Markt op het Gooilandplein?

Reactie van de monumentencommissie op het binnenstadsplan

Op 6 november reageerde de monumentencommissie op het ontwikkelingsplan voor de binnenstad. In dit nummer ontbreekt de ruimte om het advies aan het college van B&W integraal op te nemen. Vandaar enkele opvallende zaken uit de reactie.

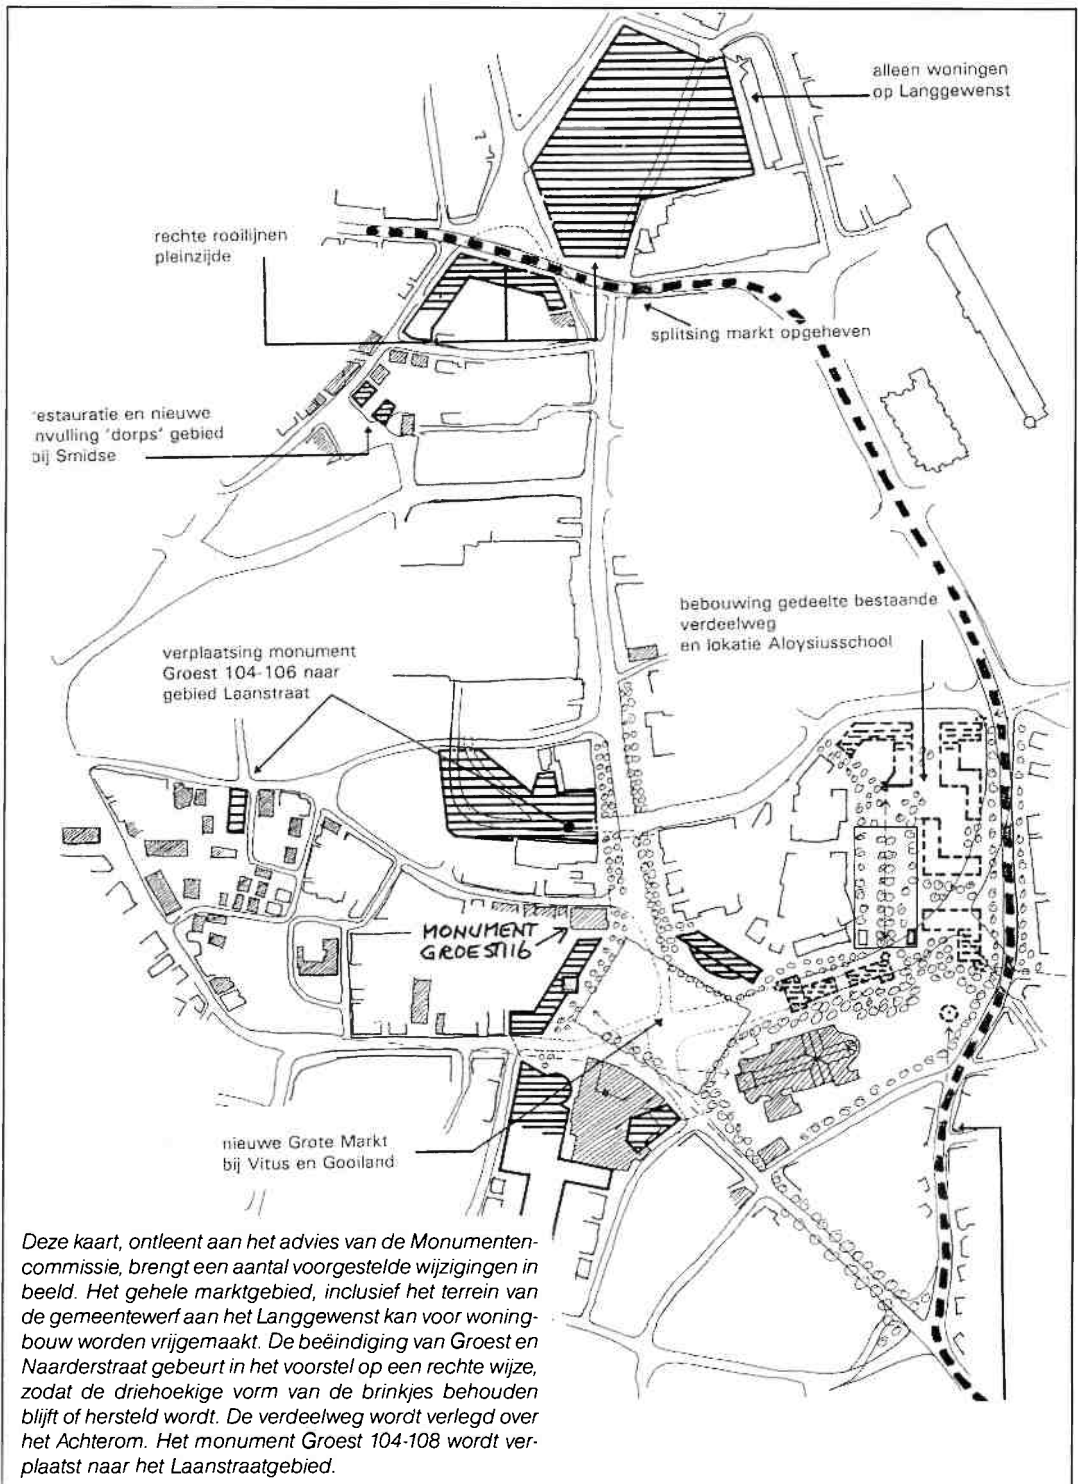
Het binnenstadsplan stelt voor de woensdagmarkt ten dele te verplaatsen naar de noordzijde van de Groest. Voor het laatst vond hier de markt plaats op 8 april 1931. Links het huis van burgemeester N. van Veersen in 1813. De Groest had met het gebouw van Van der Meer en De Ster een rechte beëindiging. De Monumentencommissie wil die in de nieuwbouw herstellen. (foto: collectie Goois Museum)

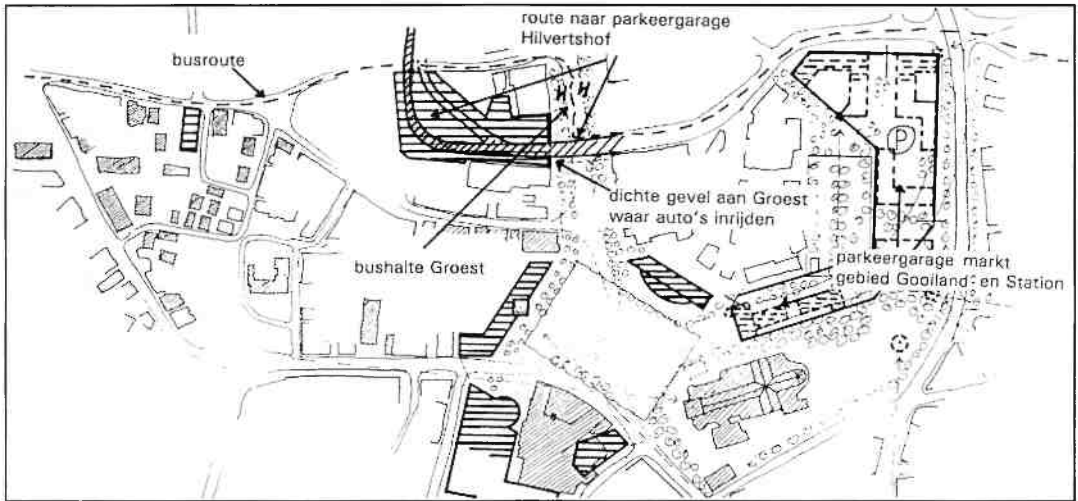
Ook aan de zuidzijde van de Groest is de plaats van de markt geweest, zowel paarden- als warenmarkt. In februari 1931 werd deze foto gemaakt, toen de markt daar voor het laatst plaats vond. De foto toont de markt vanaf de Herenstraat richting St. Vituskerk.

De Monumentencommissie ziet mogelijkheden de markt te verplaatsen naar de Groest vanaf de Pr Bernhardstraat tot en met het plein voor de St. Vitus en Gooiland. (foto: collectie Goois Museum)
